Eindadvies

Duinzicht woningen

ADVIESCOMMISSIE WONEN
Heiloo

Ontvangst tekeningen	22 december 2023		
Projectplaats	Heiloo		
Bouwlocatie	De Kwekerij		
Projectnaam	Duinzicht woningen		
Projectnummer / werknr.	2023004		
Nieuwbouw / renovatie	Nieuwbouw		
Projectleider gemeente	J. Hopman		
Opdrachtgever	Organisatie	Van Wijnen Heerhugowaard B.V.	
	Contactpersoon	R. de Vries	
	Adres	Galileistraat 21	
	Postcode	1704SE	
	Plaats	Heerhugowaard	
	Telefoon	072-7503500	
	E-mail	r.de.vries@vanWijnen.nl	
	Internet	www.vanwijnen.nl	
Architectenbureau	Architectenbureau	BBHD Architecten & Ingenieurs B.V.	
	Contactpersoon	E.W.J. Buis	
	Adres	Rogier van der Weydestraat 8E	
	Postcode	1817MJ	
	Plaats	Alkmaar	
	Telefoon	072-3031200	
	E-mail	ebuis@bbhd.nl	
	Internet	www.bbhd.nl	
Adviescommissie Wonen	Contactpersonen	F.C.M. van der Veer	A.R.C. Kämink
	Telefoon	06-52472694	06-52472693
Email Adviescommissie	woneninheiloo@gmail.com

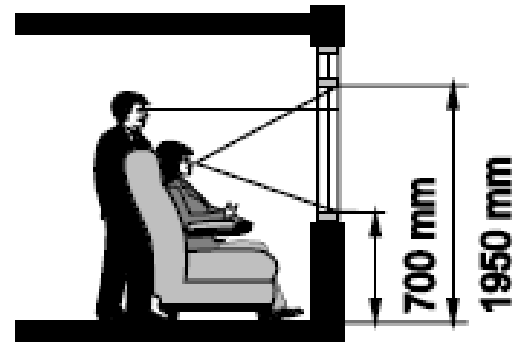
De warmtepomp als warmteopwekker past prima bij de vloerverwarming. Echter bij een splitsysteem dient de leiding van buitenunit naar binnenunit zo kort mogelijk te zijn. In geval van de woningen Duinzicht betekent dit een buitenunit tegen de achtergevel van de garage (volgens tekening), waarbij de binnenunit in de garage komt te staan. De warmwaterleidingen naar keuken en badkamer blijven relatief kort, omdat deze ruimtes aan de garage grenzen (niet bij type Edoorm).
Antwoord: Ik kan uw feedback goed volgen. Echter deze woningen zijn projectwoningen die wij al verschillende keren eerder hebben gebouwd in Noord Holland. Wij weten dus uit ervaring dat ons systeem aan alle eisen voldoet en hebben van kopers nooit klachten gehad met betrekking tot opwarming van warm water.

Plaatsing van buitenunit tegen de garage en de binnenunit op zolder (zoals op tekening aangegeven) is onlogisch. Hierdoor ontstaan lange leidingen met het koelmiddel! De lengte van de leidingen heeft invloed op het rendement van de warmtepomp. Hoe langer de leidingen, hoe lager het rendement.
Antwoord: Zie bovenstaand terugkoppeling

Een alternatief voor een splitsysteem met buitenunit kan zijn:

- Monoblock warmtepomp buiten opgesteld. B.v. de Amber van Itho Daalderop (6,5 kW) of de Blackbird van WeHeat (8 kW; op dak garage). Beide gebruiken R290 als koelmiddel en kunnen aangesloten worden op een 200 liter bollervat.
- Monoblock warmtepomp binnen opgesteld. Bv d.m.v. een Hydrotap van Nibe met een monoblock warmtepomp. Deze past onder een hellend dak en maakt de warmtepomp bereikbaar voor onderhoud.
- Ventilatielucht warmtepomp. Deze benut (deels) de ventilatielucht voor de verwarming en kan ook de WTW-unit als aparte installatie integreren. B.v. de Nibe F735 (met 180 liter boiler) of inventum Modul-Air Red of Blue (kan ook koelen; 170 liter bollervat).

Antwoord: Aangezien wij goede ervaringen hebben met ons installatiesysteem (aangezien de woningen al verschillende keren eerder door ons zijn gebouwd), zullen wij de installatie toepassen zoals eerder omschreven.
